Processo: 02001.002715/2008-88

Ref.: AHE Jirau - Atendimento à Condicionante 2.1 - item "b" da LI nº 621/2009

ATA DE REUNIÃO - ESBR e IBAMA

Figura 3. Séries temporais de OD para cenário com supressão de 75% da vegetação (COPPETEC, 2010b)

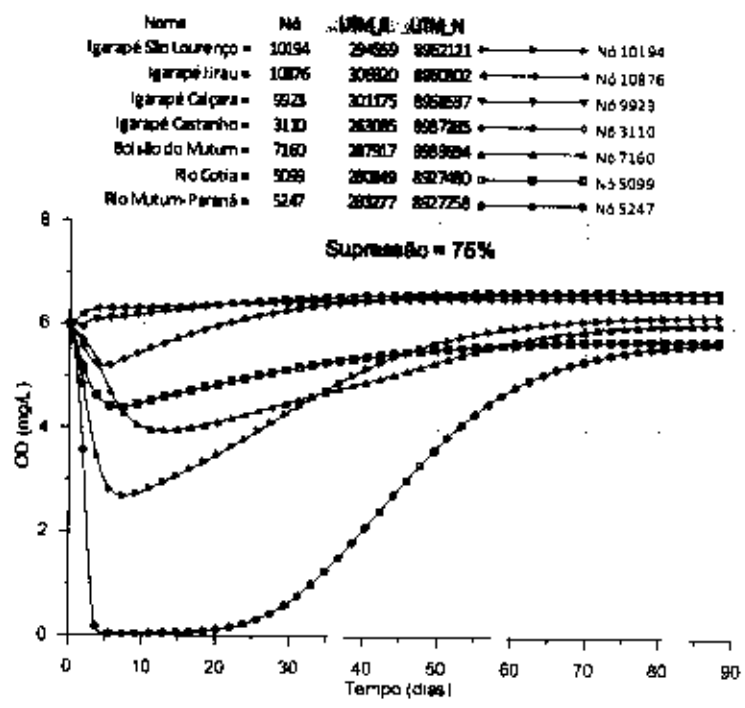
3. Nessas áreas os níveis mais críticos de OD para a fauna aquática são previstos a partir do quarto dia do enchimento, com recuperação gradativa entre o 10º e o 60º dia, quando, em um cenário de remoção de 75% da vegetação, as concentrações deverão superar a 4mg/l em toda a área alagada.

Figura 4. Área e tipos de vegetação propostas para os trabalhos de supressão (área hachurada; Júnis Ambientis Consultores Ltda).

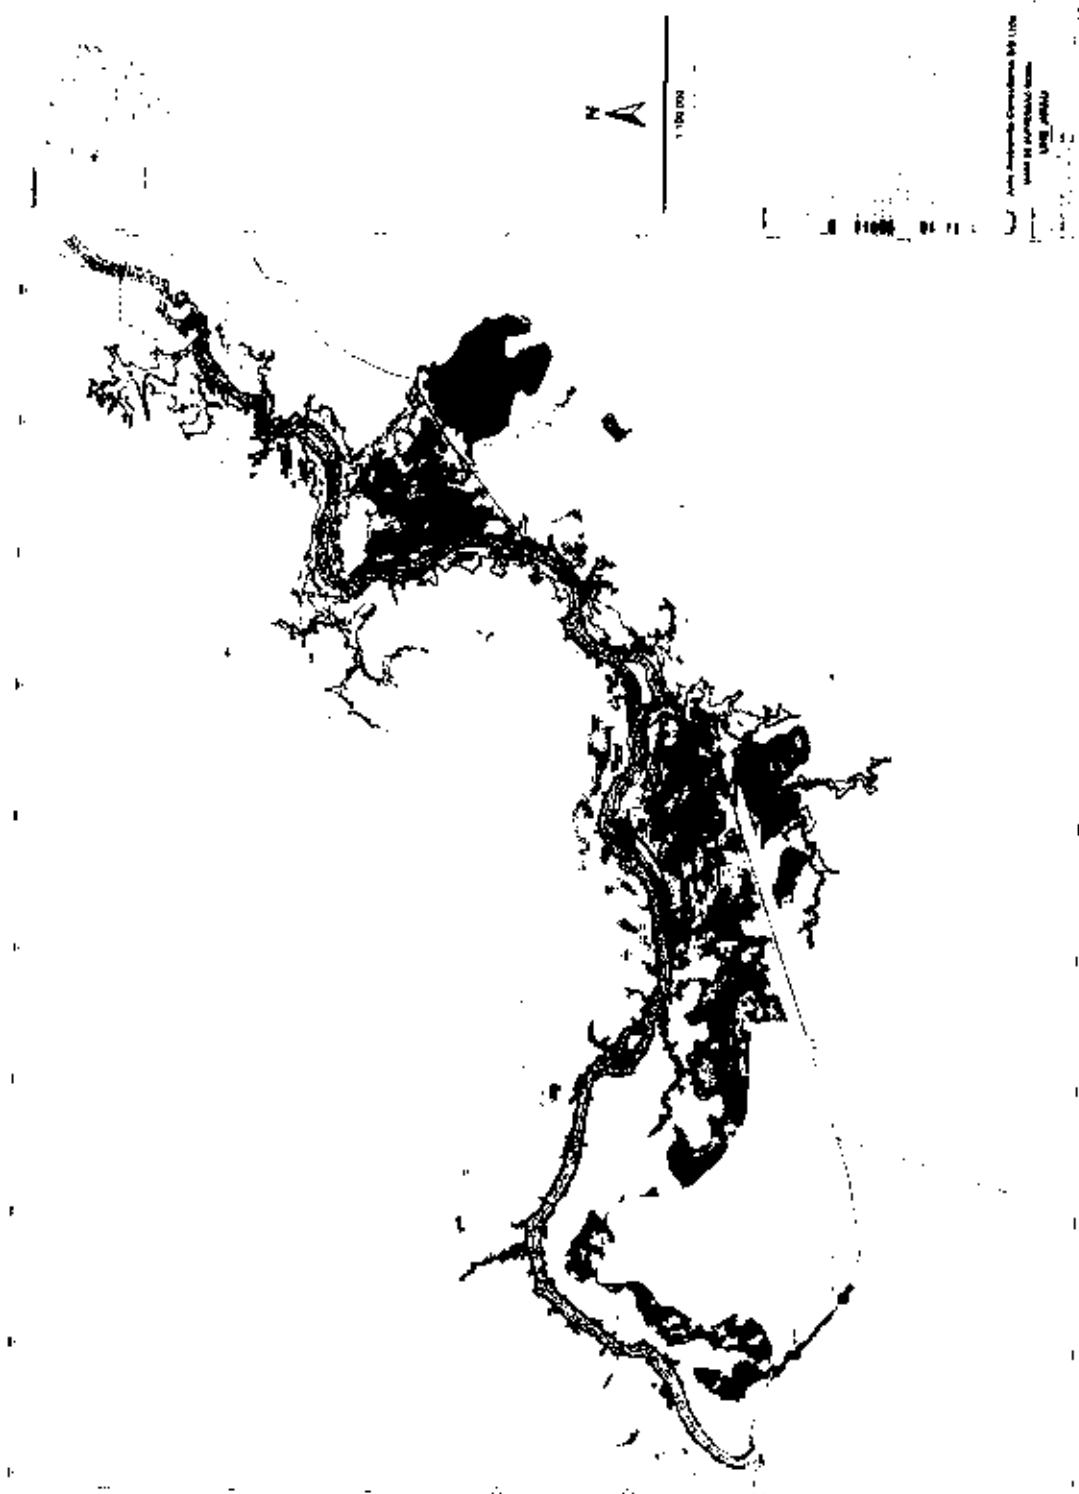
Em tese, a remoção da vegetação, sob a perspectiva apenas da biota aquática, deve se restringir ao mínimo necessário para assegurar boa qualidade de água. Portanto essa definição deve ser dada pelos modelos de hidrodinâmica e qualidade da água, optando-se por um cenário de remoção de vegetação que resulte em grau aceitável de impacto sobre essa qualidade. Qualidade da água, no entanto, deve ser definida com base nos usos múltiplos, buscando compatibilizar os interesses de cada um, que são muitas vezes antagônicos (ex.: água com qualidade adequada para a ictiofauna certamente não o será para o abastecimento humano e vice versa).
